АО «Росжелдорпроект»

Институт по проектированию сигнализации,
централизации, связи и радио на железнодорожном
транспорте «Гипротранссигналсвязь» –
филиал АО «Росжелдорпроект»

УКАЗАНИЯ, ИНФОРМАЦИОННЫЕ ПИСЬМА

ВЫПУСК 1

1247/1876

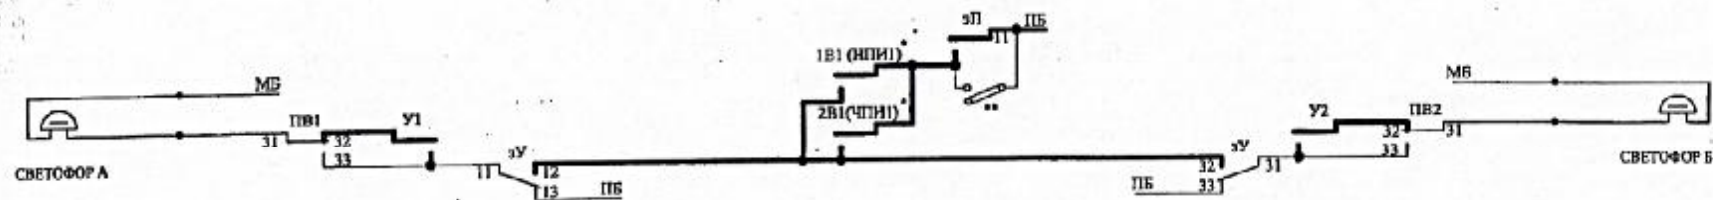
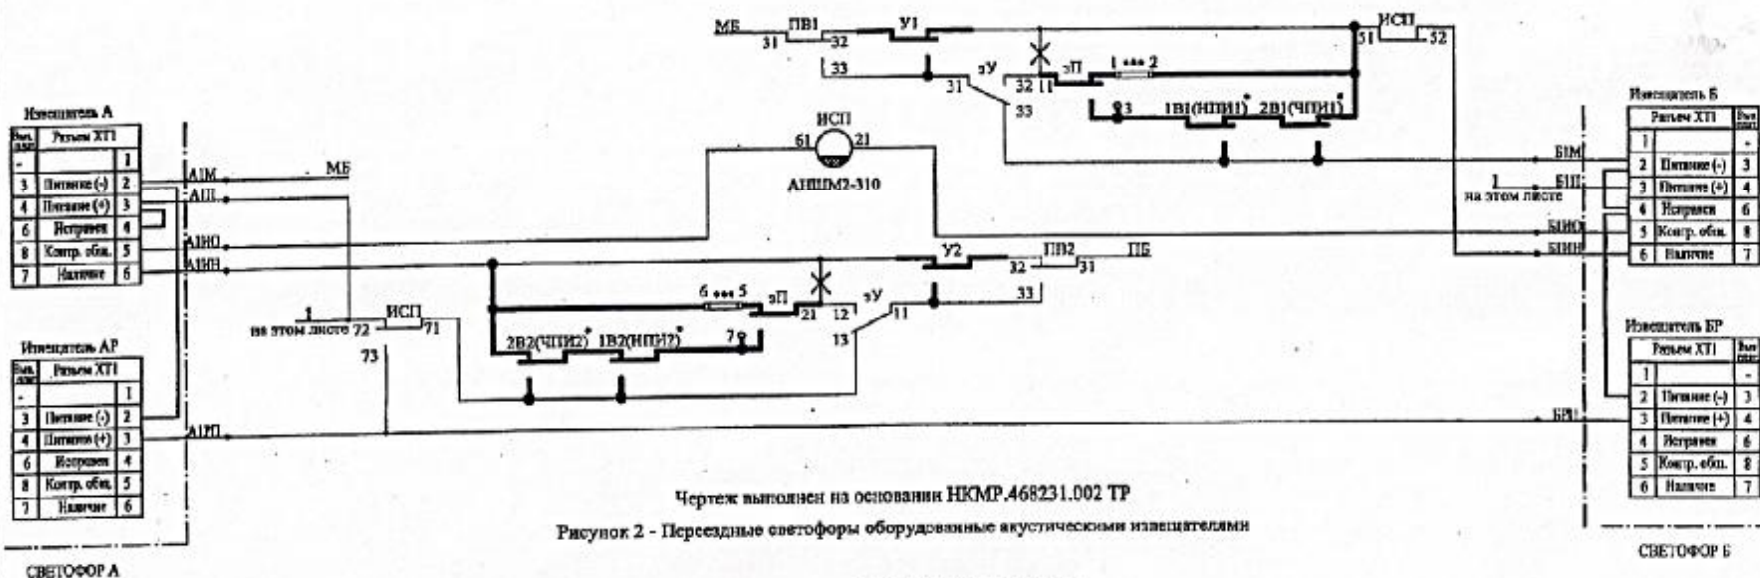
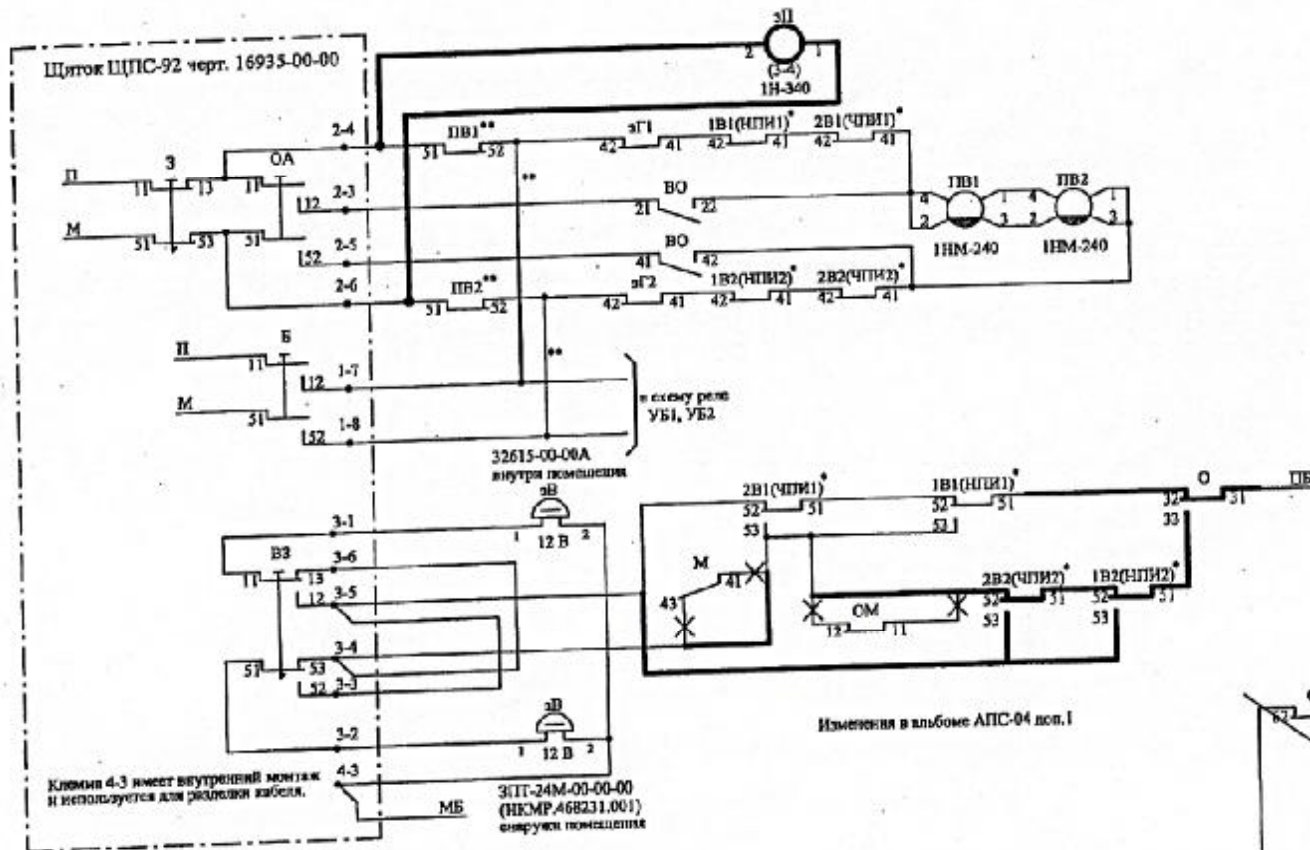
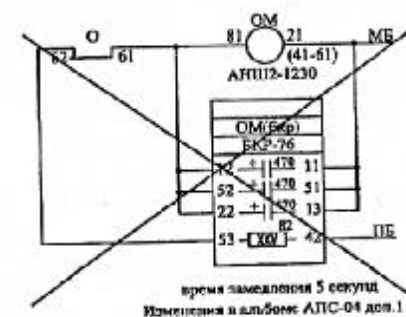
На охраняемых (обслуживаемых дежурным работником) переездах выявлен следующий недостаток: при закрытии переезда от нажатия кнопки «Закрытие» на щитке ЩПС и нижнем (горизонтальном) положении заградительного бруса шлагбаума звуковая сигнализация не включается при вступлении поезда на участок приближения к переезду, что ухудшает условия безопасности обслуживающего персонала при проведении технологических работ.

Для устранения данного недостатка изменяется алгоритм работы звуковой сигнализации: при нажатой на щитке ЩПС кнопке «Закрытие» и нижнем положении заградительного бруса шлагбаума, звуковая сигнализация на переезде включается при вступлении поезда на участок приближения.

При наличии пешеходной дорожки рядом с переездом, необорудованной системой оповестительной сигнализации, звуковая сигнализация на переезде включается при вступлении поезда на участок приближения независимо от положения заградительного бруса шлагбаума.

При подъеме заградительного бруса шлагбаума происходит включение звуковой сигнализации до момента размыкания тыловых контактов реле У1 и У2.

Для дополнительного информирования дежурного работника по переезду о приближении поезда, а также аварийном отказе устройств СЦБ, снаружи и внутри помещения устанавливаются звонки (При новом проектировании снаружи устанавливается акустический извещатель без резервирования НКМР.468231.001).

При аварийном отказе устройств СЦБ и отсутствии поезда на участке приближения, снаружи и внутри помещения включается звуковая сигнализация. Для выключения звуковой сигнализации дежурный по переезду обязан нажать кнопку «Выключение звонка» до устранения неисправности, при этом звуковая сигнализация включается при подаче извещения на переезд, контролируя приближение поезда. В случае неисправности рельсовых цепей и аварийном отказе устройств СЦБ, для выключения звуковой сигнализации, допускается вернуть кнопку «Выключение звонка» в исходное положение.

На основании данного указания необходимо внести изменения в технические решения (АПС-04, АПС-04 дсп.1, МРЦН-10, ЭЦ-12-03, НКМР.468231.002 ТР, МАПС, указание ГТСС 1247/1326 и др.) в соответствии со схемными решениями представленными в приложении.

Рисунок 1

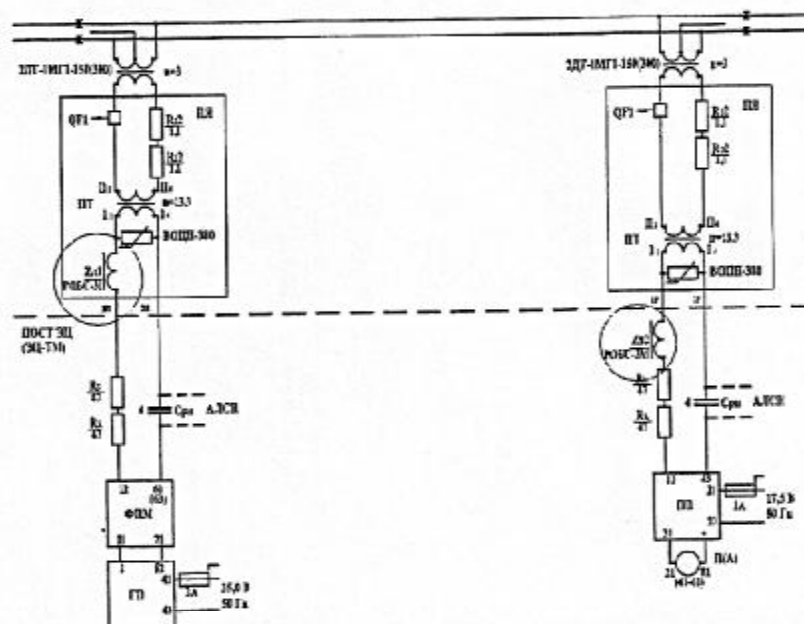
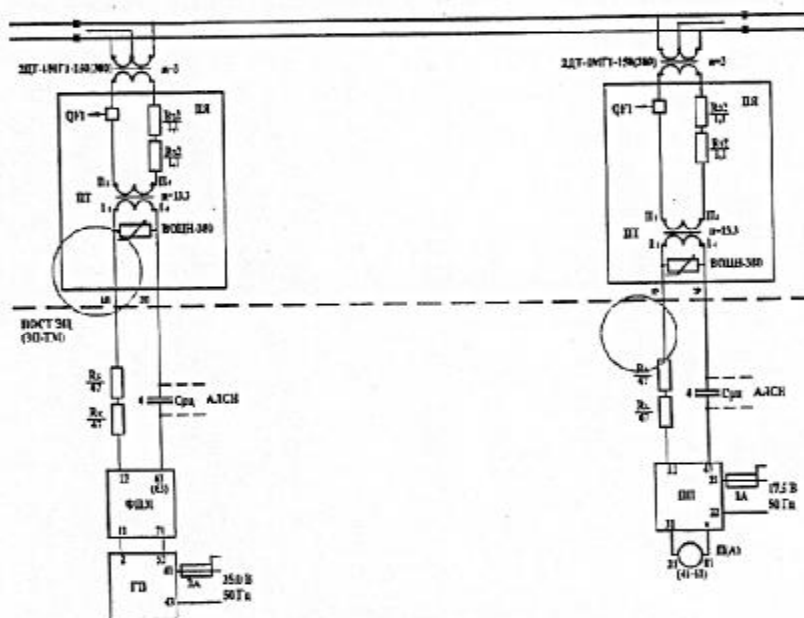
В настоящее время на сети железных дорог Российской Федерации новое строительство ведется преимущественно с применением дроссель-трансформаторов типа ДТ-1МГ1-150(300). С целью повышения надежности и снижения затрат на оборудование и монтаж тональных рельсовых цепей с применением ДТ-1МГ1-150(300) необходимо при **новом проектировании** исключить из схем станционных рельсовых цепей реакторы типа РОБС-3М(3А, 3Г) (рис. 1.6) (согласовано письмо НИИАС № 137/исх-67/НИИАС от 19.01.2016).

В действующих рельсовых цепях допускается сохранение установленных реакторов РОБС-3. В случае изъятия реакторов из схем действующих устройств требуется перерасчет существующих регулировочных таблиц и корректировка схем рельсовых цепей.

б) Схема без реакторов типа РОБС-3 (согласно данному указанию)

Приложение к указанию 1247/1879

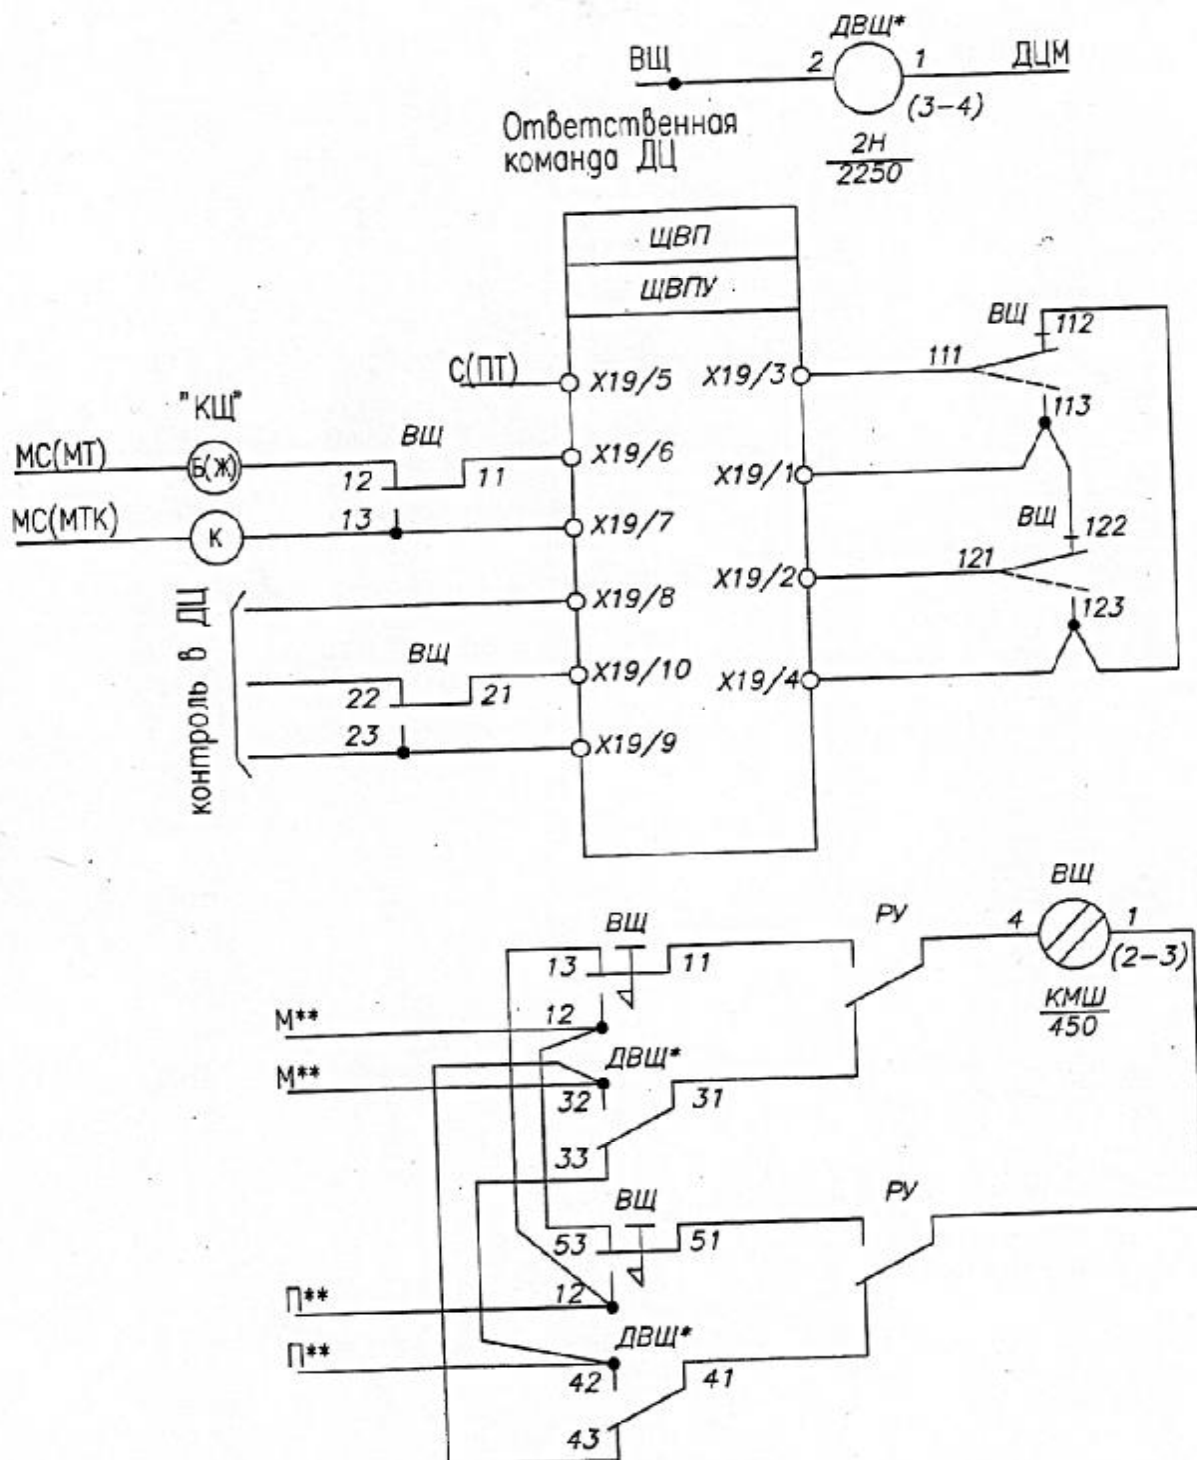
При проведении анализа схем по замене питающих установок, выполненных по проекту титула «Капитального ремонта ЭЦ» (для станций Янгга, Подпорожье) в Волхостроевской дистанции сигнализации централизации и блокировки (ЩЧ-10, письмо №420 от 28.09.2015г.) был выявлен недостаток схемы управления щитом питания ЩВПУ при наложении диспетчерской централизации. Реле ВЩ типа ИМ-240, осуществляющее включение щита ЩВПУ в соответствии с 411202-ТМП лист 41 (ДЦ «Сегуень»), не может встать под ток, так как напряжение на нем составляет 5,6В.

Для устранения этого недостатка и исключения обесточивания станции при перегорании предохранителя питания, через который питается реле ВЩ, необходимо изменить тип реле ВЩ на КМШ-450 и использовать для включения/выключения ЩВПУ поляризованные контакты (см. приложение).

Данное указание следует применять при наложении всех систем диспетчерской централизации на станции, оборудованные ЩВПУ, и служит дополнением к соответствующим типовым материалам для проектирования (для 411202-ТМП необходимо внести изменения в схему управления ЩВПУ на чертеже 411202-ТМП-41 лист 2, стр.106).

Рис.1 Схема включения реле СО входного светофора с 4-х значной сигнализацией

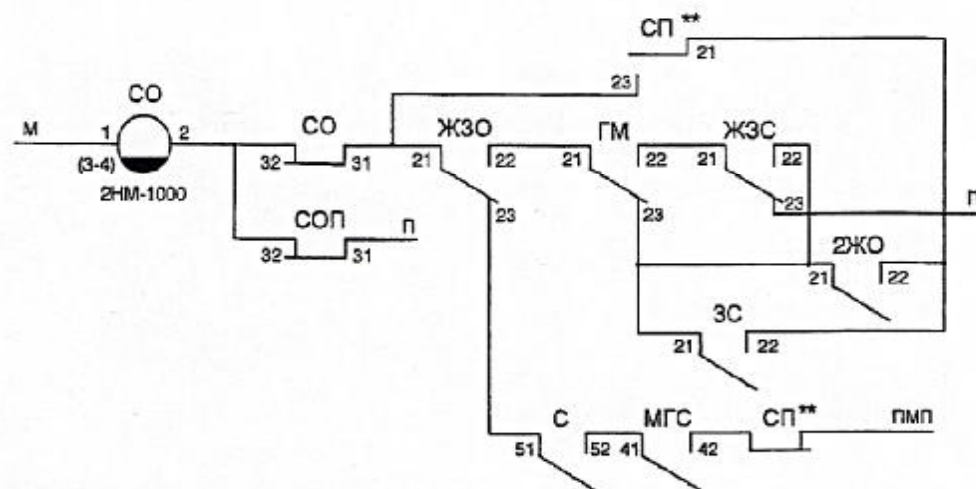
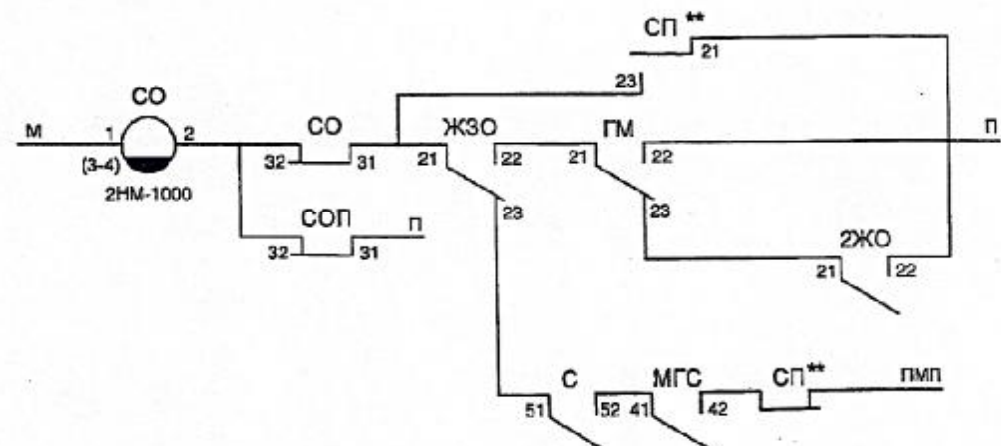
При открытии входного светофора на разрешающие показания с желтым или зеленым мигающим огнем («желтый мигающий огонь», «два желтых из них верхний мигающий огонь», «зеленый мигающий с желтым огни и зеленая полоса») или при переключении светофора на выше перечисленные показания, в некоторых случаях возможно обесточивание реле СО и, как следствие, включение ламп на резервных нитях без верхнего мигающего огня.

Это происходит вследствие того, что при включении (переключении) на это сигнальное показание момент включения может попасть на интервал в мигании (около 500 миллисекунд), и замедления на отпадание каскада поддержания реле СО (СОП, СО) до включения реле ЖЗО в этом случае может не хватить.

Для исключения этого недостатка предлагается осуществить подпитку обмотки реле СО входного светофора через тыловой контакт реле ЖЗО и фронтные контакты реле С и МГС питанием ПМП, появляющимся в интервале мигания (по аналогии с реле СО выходных и маршрутных светофоров).

Схемы включения реле СО входных светофоров при трехзначной и четырехзначной сигнализации, представленные в 410417-ТМП альбом 2 стр.10 и 12, предлагается заменить на схемы из приложения к данному Указанию.

1.2. в схеме организации питания ЛП1, ЛМ1:

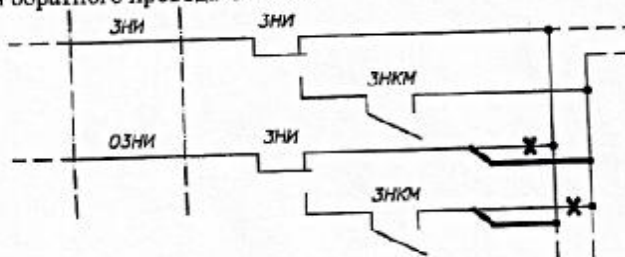
1.1. Так как в линейных цепях, питание которых организовано от одного источника (ЛП2, ЛМ2), включено как по два линейных реле с последовательно включенными обмотками (ЗНКМ, ЗНИ), так и одно линейное реле (НИ), то необходимо в линейную цепь с одним линейным реле включить дополнительный резистор. Сопротивление этого резистора определяется исходя из сопротивления обмотки реле. Так для линейных цепей с реле типа 1Н-1350 необходимо установить резистор номиналом 1,2 кОм, а для реле 2Н-2250 – 2,2 кОм. Тип дополнительного резистора С2-33Н, мощность 2 Вт.
